Région Autonome Vallée d'Aoste
Regione Autonoma Valle d'Aosta
Comune di Saint-Christophe
PUD DI INIZIATIVA PRIVATA
PIANO URBANISTICO DI DETTAGLIO
ai sensi Artt.48 e 49 LR 6 aprile 1998 n. 11
realizzazione di un centro adibito
ad attività prevalentemente commerciali
SOTTOZONA CE1 Aeroporto

TITOLO Relazione integrativa

Piano Urbanistico di Dettaglio inerente la sottozona Ce1 (Aeroporto) del Piano Regolatore Comunale del Comune di Saint-Christophe.

Riferimento – Lettera Richiesta Integrazioni Prot. 6158 – 01.08.2019

Carta prescrittiva P3 – GeoNavigator – sito web RAVA

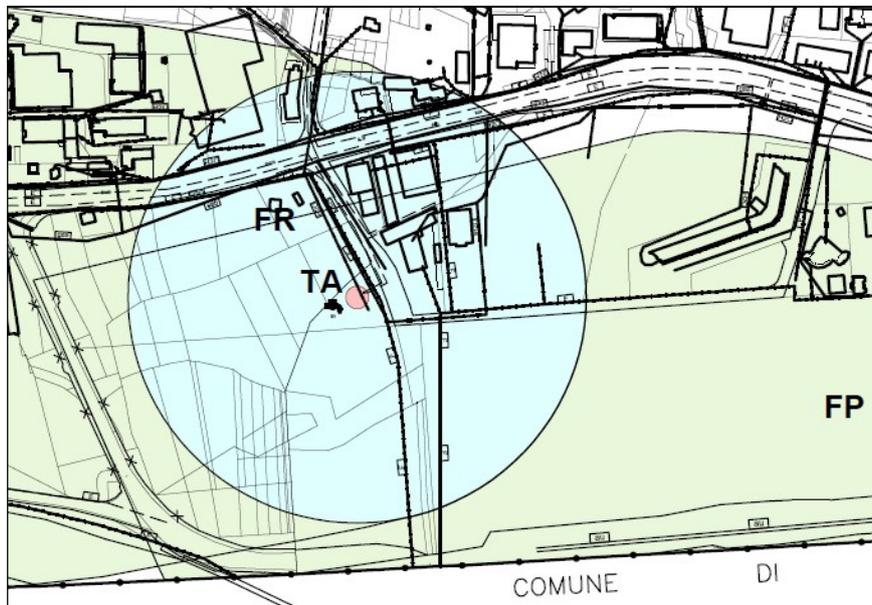
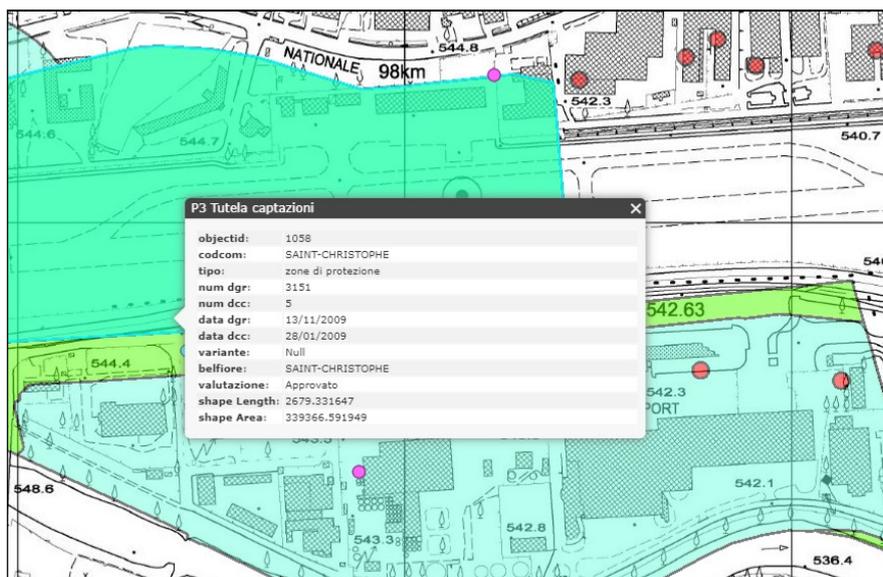
Per quanto riguarda il rispetto di cui alle disposizioni del D.Lgs. 152/2006, si fa presente che, contrariamente a quanto dichiarato nel Rapporto Preliminare, e come invece riportato nella tavola P3 del PRG, la zona da sottoporre a PUD ricade nella zona di protezione del pozzo esistente in località Les Iles. Si chiede, pertanto, di approfondire tale aspetto in relazione agli interventi previsti nel PUD, con particolare riferimento al distributore di carburante.

Consultando la cartografia regionale relativa alle carte prescrittive P3 dei Piani Regolatori Comunali si evince che l'areale rientra in parte tra le fasce di rispetto dei pozzi idropotabili. In particolare si tratta della “zona di protezione” dei pozzi idropotabili, mentre non rientra nel perimetro del pozzo comunale di Saint-Christophe.

Il progetto, così come già riportato, prevedrà la totale raccolta delle acque bianche. Le acque verranno trattate con un impianto di prima pioggia (tipo NEUTRASzi 1000 B con separatore oli certificato UNI EN 858) e successivamente riutilizzate per l'irrigazione delle aree verdi.

Per quanto riguarda le condotte delle acque nere, è previsto l'incamiciamento in un doppio tubo per il totale controllo delle eventuali perdite.

Relativamente infine all'impianto di distribuzione carburanti previsto a Sud-Ovest del lotto (impianto EUROPAM), come previsto dalla normativa vigente sarà installato un impianto per il trattamento delle acque di piazzale meteoriche che, una volta trattate con un adeguato impianto di depurazione saranno convogliate nella fognatura comunale che corre lungo il fronte dell'impianto in corrispondenza dell'aiuola spartitraffico lungo la carreggiata stradale. Le strutture in progetto saranno progettate rispettando le normative in vigore, ed in special modo quelle relative alla sicurezza ed alla compatibilità ambientale del distributore di carburante. La profondità di interrimento dei serbatoi per lo stoccaggio del carburante sarà compatibile con i prevedibili carichi massimi sovrastanti e con le spinte e sottospinte del terreno e comunque tale da non dare luogo a sollecitazioni incompatibili con le caratteristiche meccaniche del serbatoio o del suo rivestimento. La generatrice inferiore del serbatoio sarà inoltre posta ad una quota che non intercetti il massimo livello della superficie di falda. Come descritto in relazione, la falda è posta a circa 2,0 metri dal piano di campagna attuale: il nuovo piano di calpestio del distributore sarà posto ad una quota di circa +1.0 dal piano attuale. Per ottemperare a quanto richiesto si dovrà fare quindi in modo che la generatrice inferiore del serbatoio raggiunga una profondità massima di circa 2,5 metri dal nuovo piano di campagna, tenendo pertanto un franco di 50 cm dalla massima quota di escursione della falda. Le profondità e le quote precise andranno valutate alla luce del rilievo topografico di dettaglio e delle nuove misure piezometriche che si andranno a realizzare.
